**Ergänzungsantrag der Wählerinitiative Kelsterbach zu Vorgang 82/2019,
Neue Stadtmitte; Bericht Verkehrszählung**

Abbildung zum Änderungsantrag der WIK Neue Stadtmitte

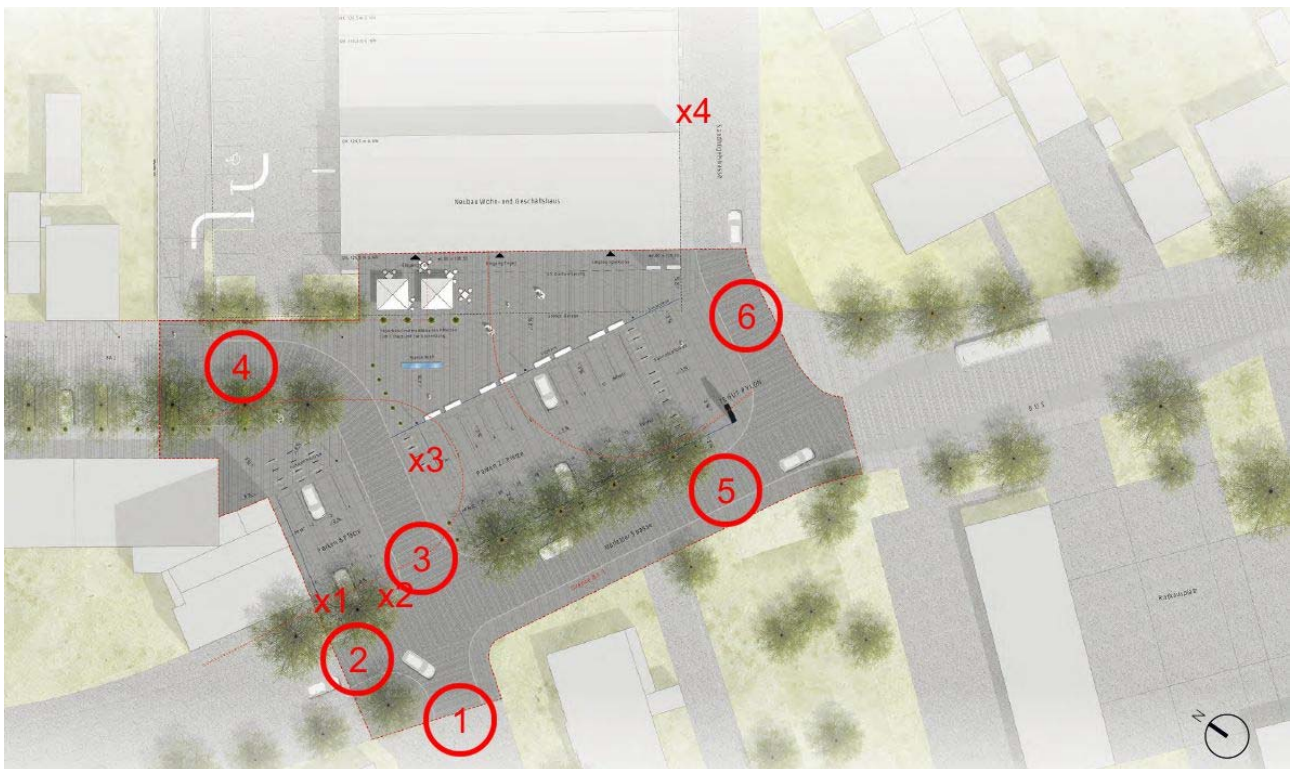
1. Einrichtung eines Fußgängerüberweges (Zeichen 293, StVO und Hinweis Zeichen 350 StVO) in der Martin-Luther-Straße an der Kreuzung Mörfelder Straße (Punkt 1 in der beigefügten Abbildung)

2. Einrichtung eines Fußgängerüberweges in der Mörfelder Straße (Punkt 2)
3. Einrichtung eines Fußgängerüberweges in der Alten Mörfelder Straße an der Kreuzung (Punkt 3)

4. Einrichtung eines Fußgängerüberweges in der Alten Mörfelder Straße (Punkt 4)
5. Einrichtung eines Fußgängerüberweges in der Mörfelder Straße (Punkt 5)

6. Einrichtung eines Fußgängerüberweges in der Sandhügelstraße (Punkt 6)
7. Rückbau von zwei Parkplätzen vor dem Ems-Hochhaus, so dass beiderseits Raum für Gehwege ist. (Markierung x1 und x2)

8. An der Seite zur Einfahrt auf den Parkplatz werden die Fahrradständer unter Wegfall von Parkplätzen von der Straße weiter abgesetzt, damit ein Gehweg entsteht (Markierung x3)

9. Der nördliche Gehweg in der Sandhügelstraße wird verbreitert auf mindestens 2,50 m (Markierung x4)

Gemäß VwV-StVO zu § 26 müssen Fußgängerüberwege „ausreichend“ voneinander entfernt sein. Das gilt nicht an Kreuzungen oder Einmündungen (VwV-StVO zu § 26, 4.4). Die ausreichende Entfernung ist zwischen den beiden Punkten 2 und 5 gegeben.
